- 12774** *Resolución de 23 de mayo de 2023, de la Dirección General de Calidad y Evaluación Ambiental, por la que se formula informe de impacto ambiental del proyecto «Vertederos asociados al proyecto de construcción de la carretera N-629, de Burgos a Santoña. Acondicionamiento del Puerto de Los Tornos (Cantabria)».*

"VERTEDEROS ASOCIADOS AL PROYECTO DE CONSTRUCCIÓN DE LA CARRETERA N-629, DE BURGOS A SANTOÑA. ACONDICIONAMIENTO DEL PUERTO DE LOS TORNOS (CANTABRIA)"

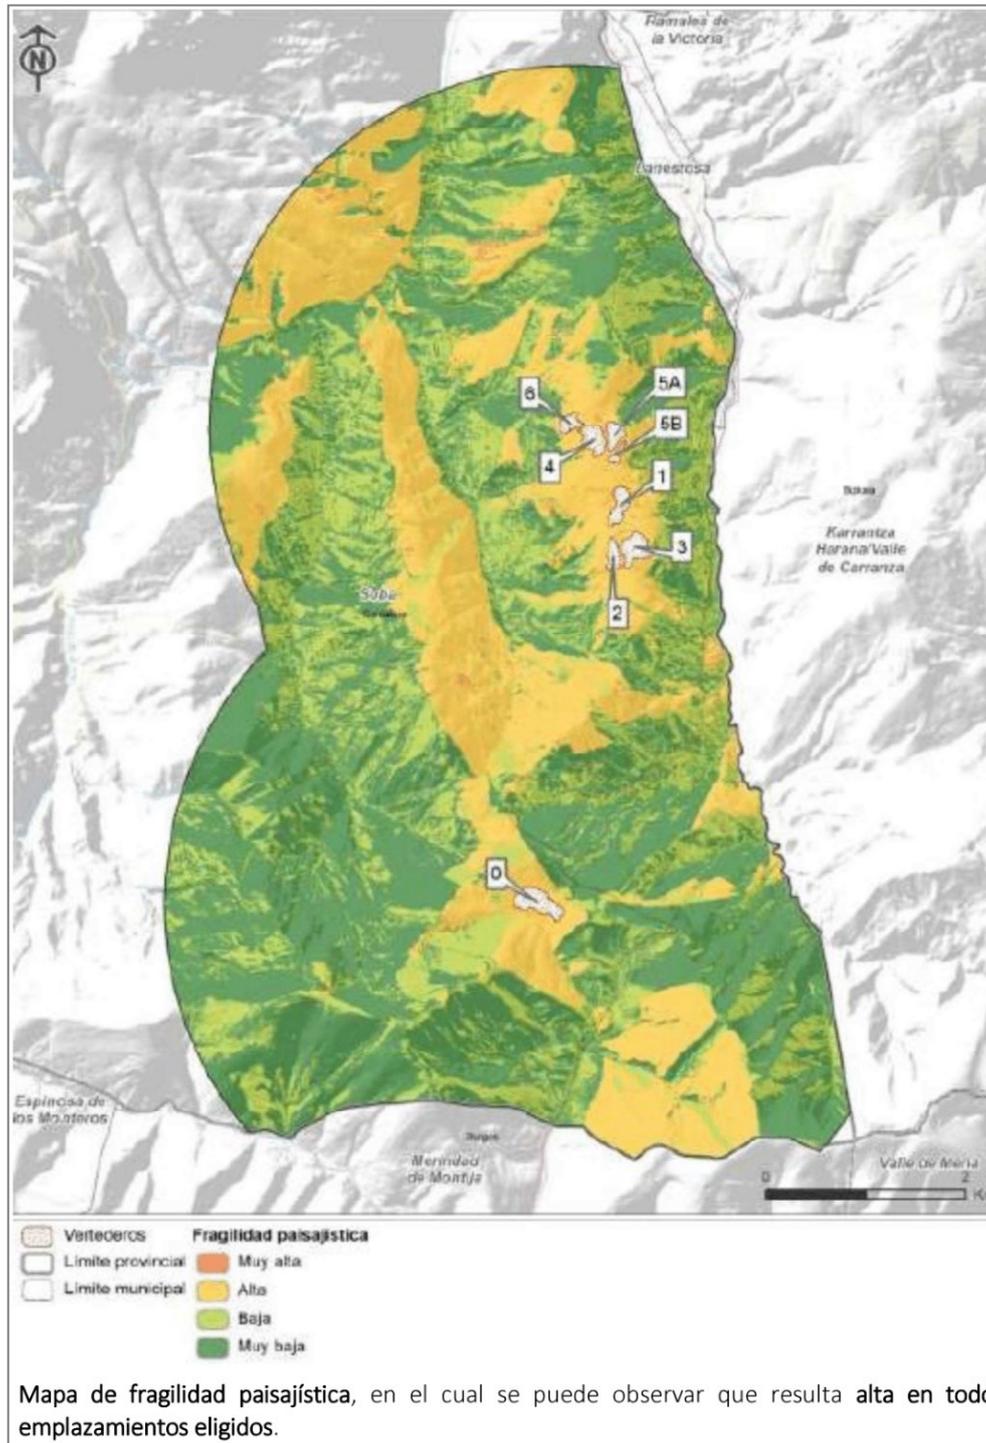
No obstante, la Dirección General de Biodiversidad, Medio Ambiente y Cambio Climático del Gobierno de Cantabria señala que todo esto contrasta con los mapas incluidos como anexos del estudio de paisaje (Apéndice 6), según los cuales:

- Todos los vertederos se sitúan en zonas de fragilidad visual (visibilidad) alta.
- Teniendo en cuenta los siguientes criterios establecidos en dicho estudio, la capacidad global de acogida de las actuaciones se considera baja en su mayoría:
 - Las pendientes de los terrenos donde se van a colocar los rellenos, situadas en el rango del 5-20 %, tienen una capacidad de acogida baja.
 - La orientación de los terrenos no es norte, definida como la mejor para acoger este tipo de actuaciones, por lo cual la capacidad de acogida se define como baja o muy baja según el emplazamiento.

– La fragilidad paisajística, calculada mediante la fragilidad visual y la capacidad de acogida, resulta alta en todos los emplazamientos, cómo se ve en la siguiente figura:

Con este argumento, este organismo refuerza la idea de que serían preferibles morfologías de vertido con un único nivel, y se adapten a las pendientes naturales de los terrenos circundantes, considerando que esto reduciría de forma significativa el impacto sobre el paisaje.
